**AVIS RELATIF À LA PROTECTION
CONTRE LES EVENTUELS EFFETS NOCIFS ET NUISANCES
PROVOQUÉS PAR LES RAYONNEMENTS NON IONISANTS
GÉNÉRÉS PAR DES ANTENNES ÉMETTRICES STATIONNAIRES**

Commune : ROCHEFORT - Exploitant : PROXIMUS

Référence exploitant : 84LSI_01

Rapport n° 1129 / 2025

Figure 1 : Vue en plan des lieux de séjour et des points de contrôle

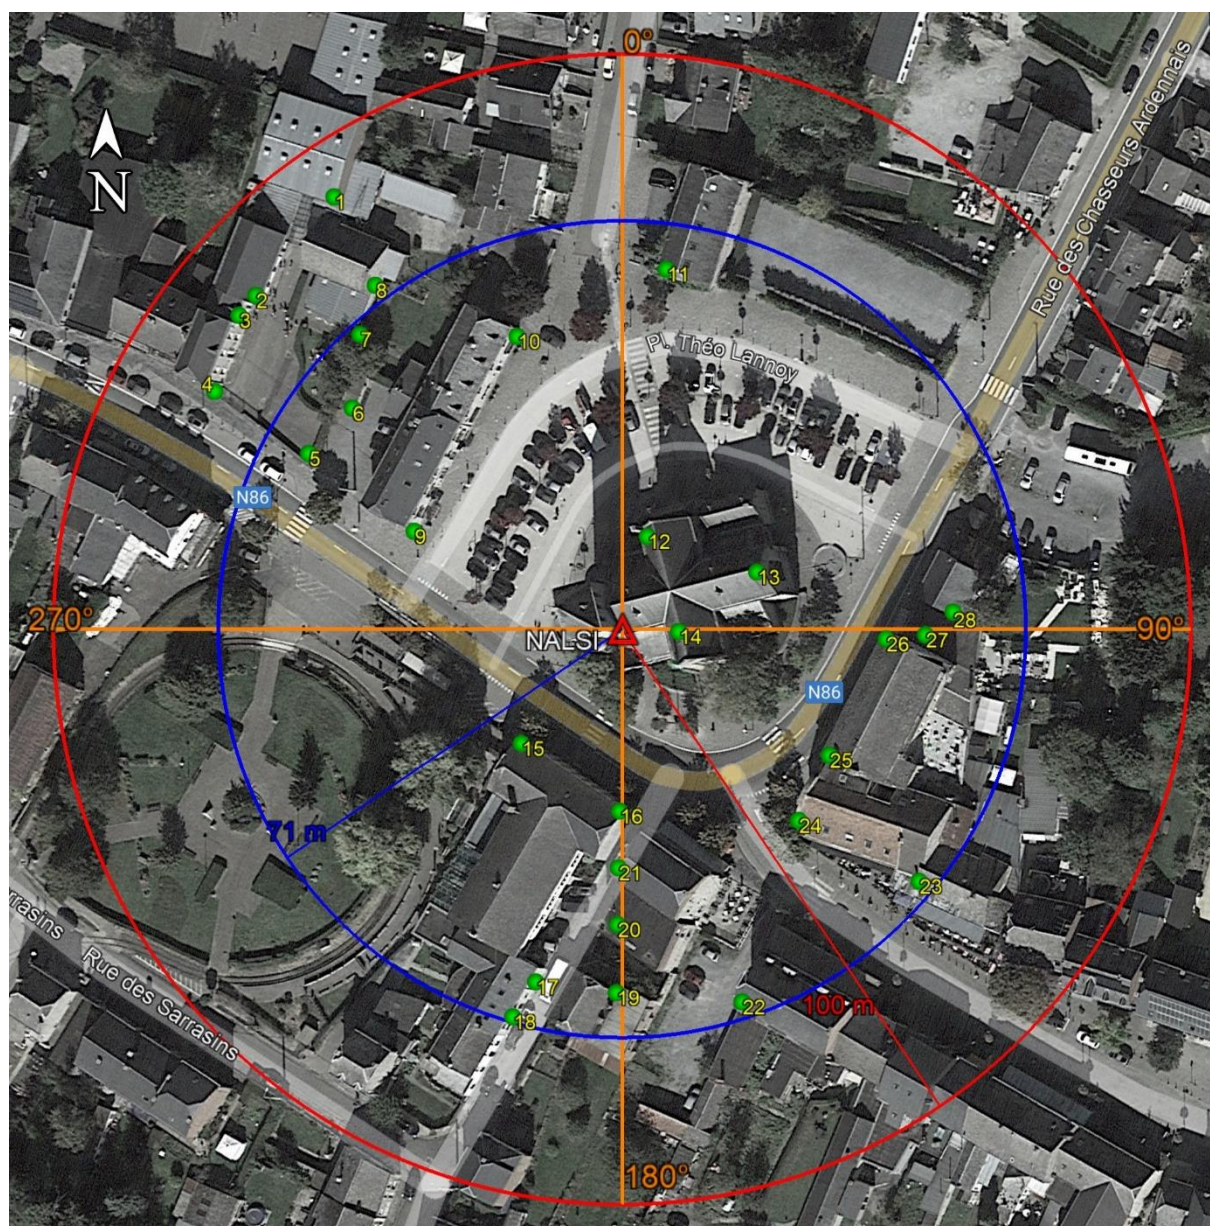
- le numéro du point de contrôle repris sur un des plans de la figure 1;
- le numéro du LS dans lequel se trouve le point de contrôle de la 1^{ère} colonne ;
- l'atténuation d'obstacle prise en compte pour le calcul de l'indice d'exposition dans le LS ;
- le résultat du calcul de l'indice d'exposition.

N° point de contrôle	LS	Atténuation (dB)	Indice d'exposition relatif à la limite par installation IE_i
22	LS22	3,0	0,681
18	LS17	3,0	0,364
4	LS4	3,0	0,347
1	LS1	3,0	0,271
17	LS17	3,0	0,213
3	LS3	3,0	0,203
23	LS23	3,0	0,163
8	LS8	3,0	0,096
28	LS28	3,0	0,092
26	LS25	3,0	0,090
2	LS2	3,0	0,090
21	LS21	3,0	0,078
10	LS10	3,0	0,076
16	LS15	3,0	0,069
19	LS19	3,0	0,068
20	LS20	3,0	0,060
25	LS25	3,0	0,052
5	LS5	0,0	0,046
9	LS9	3,0	0,045
11	LS11	3,0	0,037
27	LS27	3,0	0,036
15	LS15	3,0	0,036
24	LS24	3,0	0,033
13	LS12	3,0	0,032
7	LS7	3,0	0,022
6	LS6	3,0	0,020
12	LS12	3,0	0,020
14	LS12	3,0	0,016

En ce qui concerne les antennes de l'installation mentionnées dans le tableau 1, la distance maximale à laquelle la limite pourrait être atteinte, à l'extérieur, est égale à 95,8 m. S'il n'y a pas de LS à une distance inférieure, les antennes respectent forcément la limite d'immission.

Dans le cas des LS situés à l'intérieur des bâtiments, une atténuation d'obstacle est prise en compte et il en résulte que la distance maximale à laquelle la limite pourrait être atteinte se réduit à 68,6 m.

Figure 2 : Vue en plan des installations d'antennes dans un rayon de 300 mètres autour de l'installation faisant l'objet de la demande d'avis

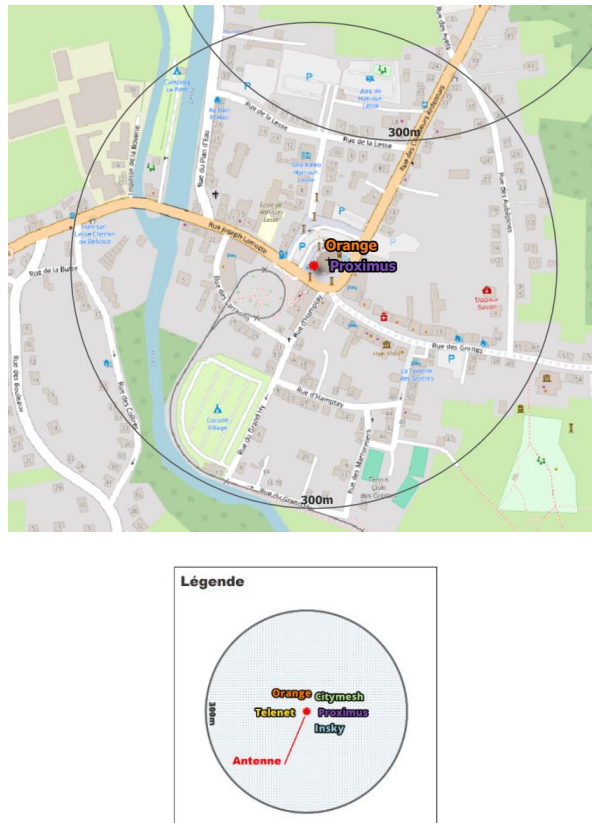
- il y a au plus 4 installations d'antennes émettrices stationnaires présentes dans la zone d'évaluation de 300 mètres de rayon représentée dans la figure 2, y inclus l'installation référencée dans le paragraphe 2 : la limite cumulative définie à l'article 4, §2 du décret est nécessairement respectée dans les lieux de séjour à l'intérieur de la zone d'évaluation de 300 mètres de rayon ;

Compte tenu des considérations ci-dessus, il apparaît que l'intensité du rayonnement électromagnétique généré, dans les lieux de séjour situés dans un rayon de 300 mètres autour de l'installation référencée dans le paragraphe 2, par l'ensemble des antennes émettrices stationnaires de l'ensemble des exploitants du même site d'antennes émettrices stationnaires respecte la limite fixée à l'article 4, § 2 du décret.
